Vår ref.: 18/05231-2

Dato: 12.06.2018

Småkraft AS - Høring av konsesjonspliktavurdering for Sandvassli kraftverk i Sandvasslielva - Åseral kommune

Figur 1 Utsnitt fra Heiplanen. Mørk grønn- Nasjonalt villreinområde, Lys grønt - Hensynssone villrein.

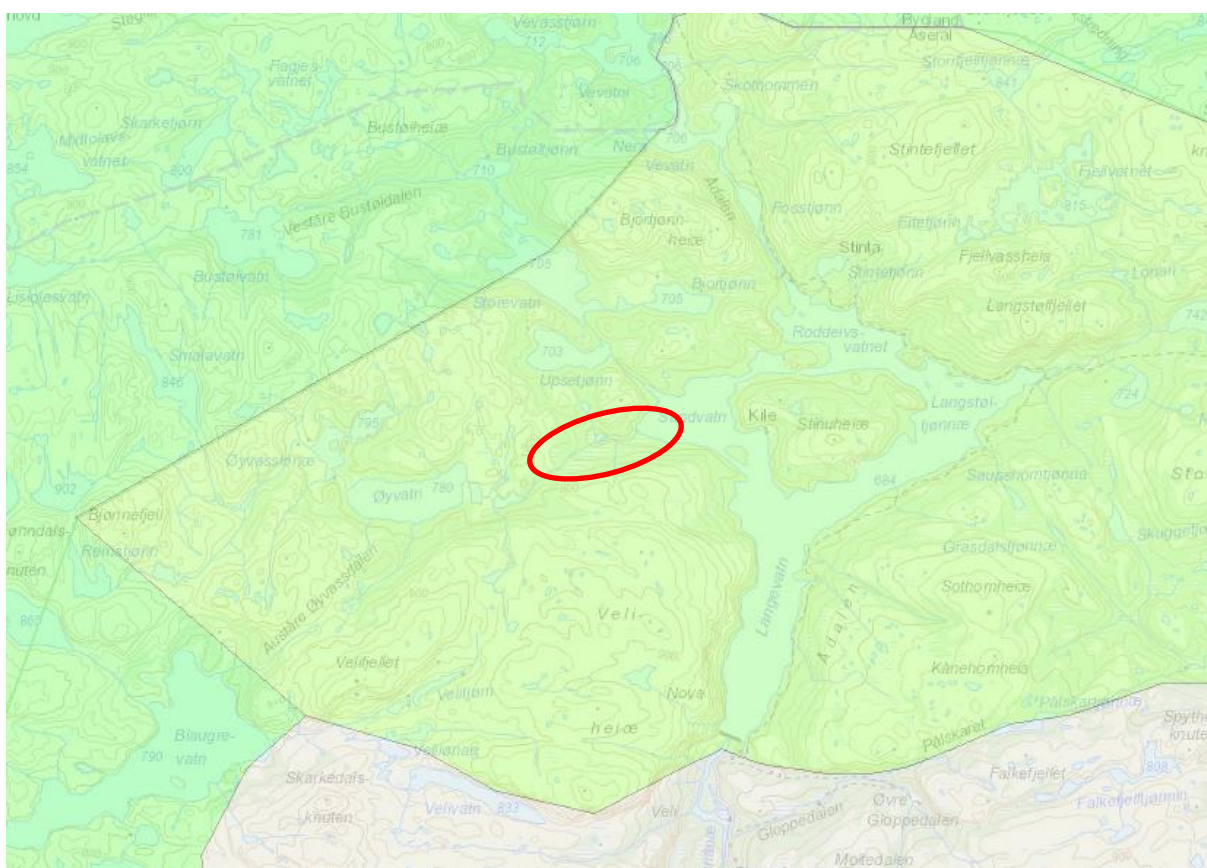
Kraftverket med tilhørende demning og rørgate vil bli liggende tett på nasjonalt villreinområde, og innenfor det som er angitt som Hensynssone Villrein i Regional plan for Setesdal Vesthei, Ryfylkeheiene og Setesdal Austhei ("Heiplanen"). I planens retningslinjer for sonen sies det følgende: *"Ny eller utvidelse av eksisterende kraftanlegg eller kraftlinjer bør unngås. Unntak kan gjøres for tiltak som ikke innebærer vesentlig negativ betydning for villreinen. Disse vurderingene forutsettes avklart gjennom konsekvensutredninger etter relevant lovverk."* Villreinen har viktige leveområder innenfor "hensynssone villrein", og i tråd med føringene fra "Heiplanen" bør det ikke åpnes for nye kraftverk. Arbeidet med planlegging av kraftverk ved Sandvasslia bør derfor avsluttes.
